Verslag van de Omgevingsdialoog Nieuwbouwplan, Dorpsweg 22-24 Hattem

Garderen, 9 december 2022, aangevuld 30 maart 2022 en 15 juni 2023

De voorgenomen sloop van het woonhuis en de Cafetaria 't Knienhol en de bouw van 18 appartementen en een ondergrondse parkeergarage op de vrijkomende locatie.

Aangepaste Gevels

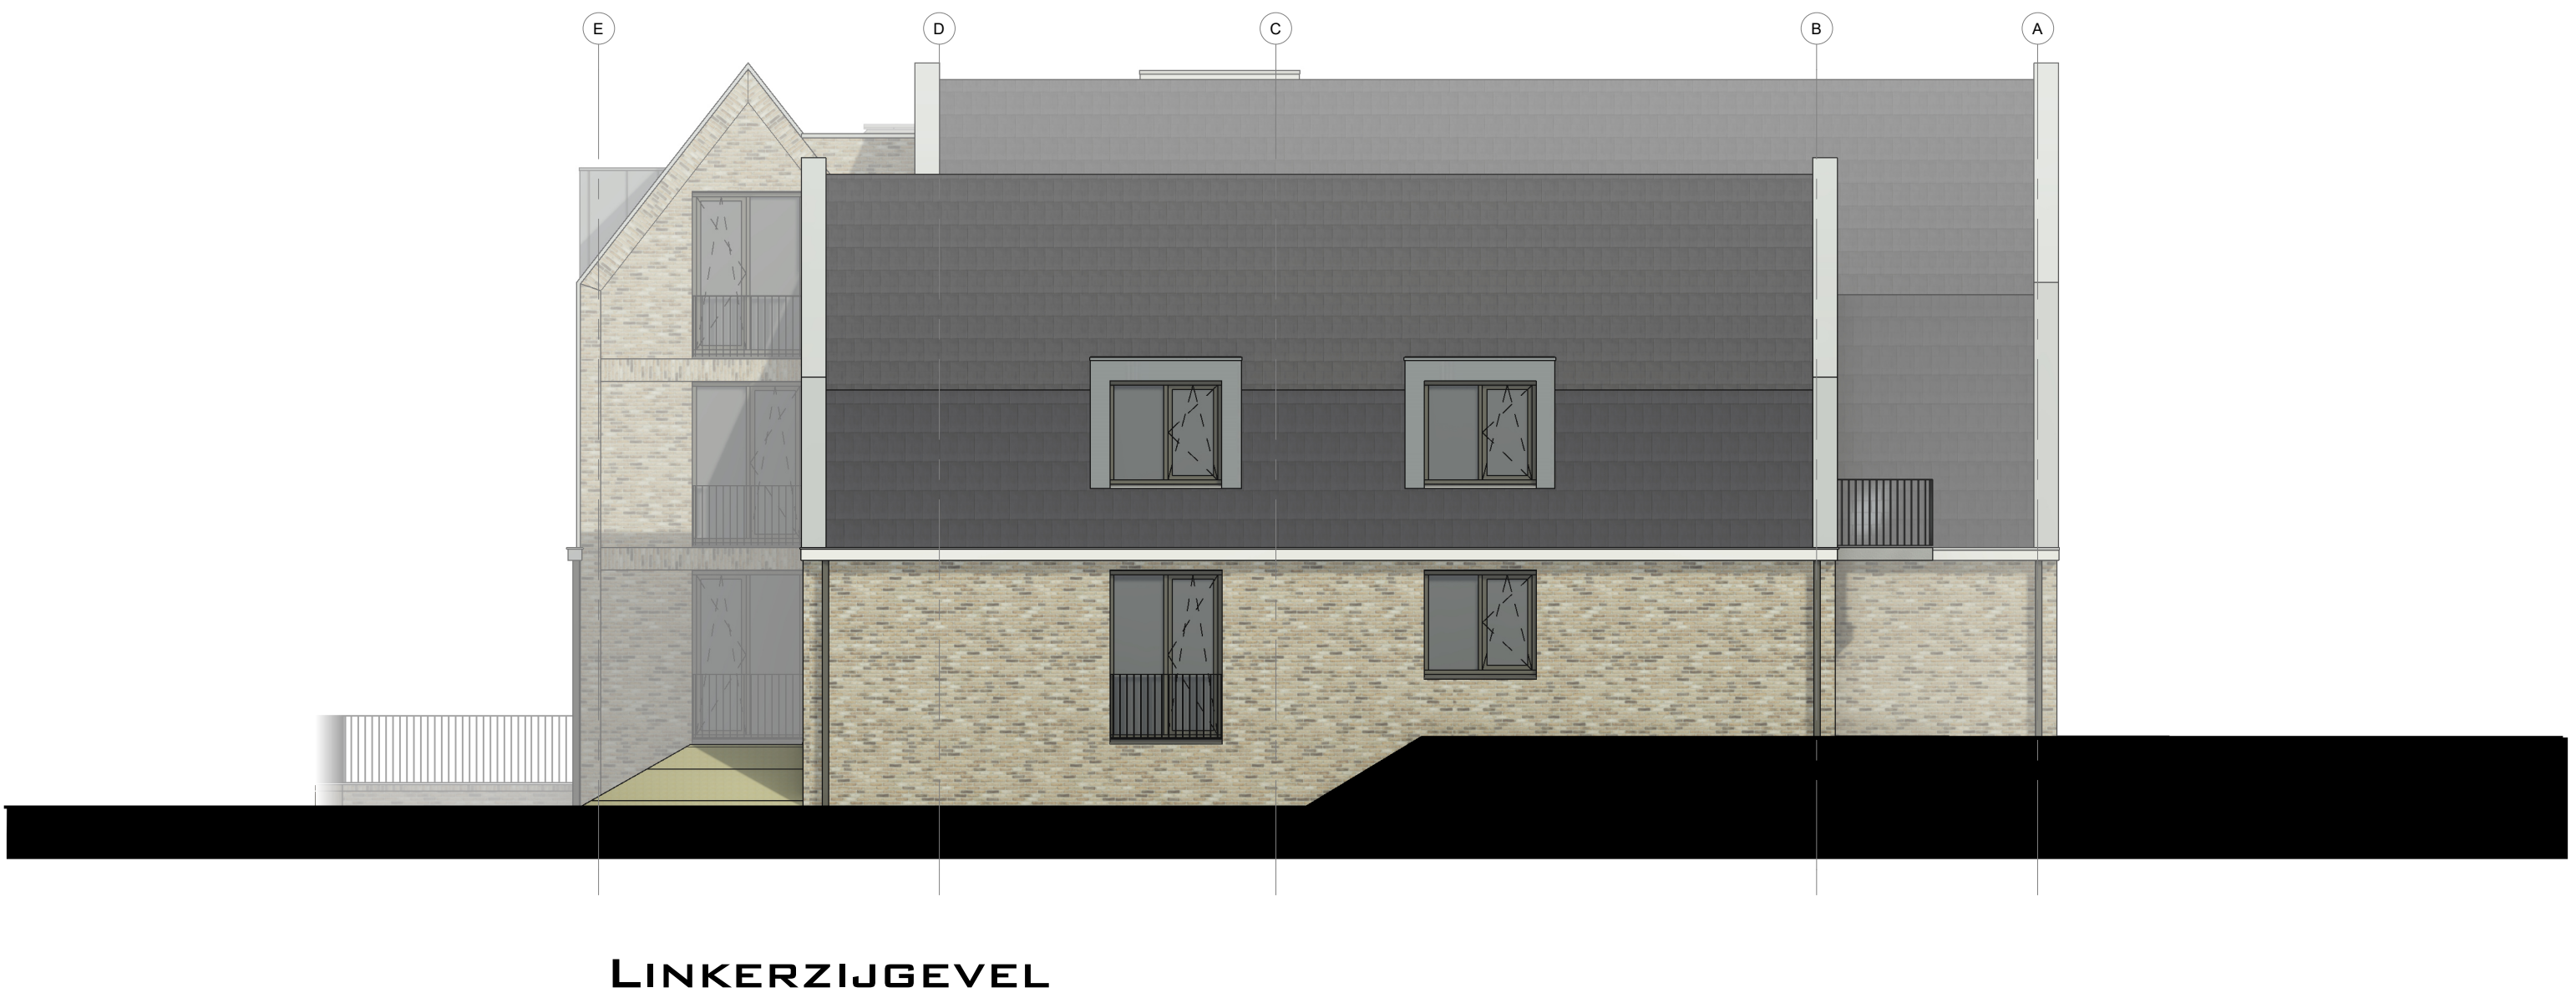
- Kan er nog rekening worden gehouden met de ramen die gericht zijn naar onze woning (begane grond en eerste verdieping)?
Wij gaan op basis van de daglichtberekeningen de openingen aan de achterzijde en zijkanten van het gebouw berekenen en de openingen tot een minimum beperken. De straatzijde blijft ongewijzigd.

Liefst zien zij ook nog een lager pand (op de hoek) en de balkons inpandig (op de hoek). Dit is voor ons in verband met de economische haalbaarheid niet haalbaar. Wel willen we toezeggen dat ondanks de ramen meer dan 2 meter uit de erfgrans gesitueerd zijn, deze tot een minimum te beperken. In de verdere uitwerking nemen we dit mee. Deze ramen zijn allemaal gesitueerd in een slaapkamer of de keuken.
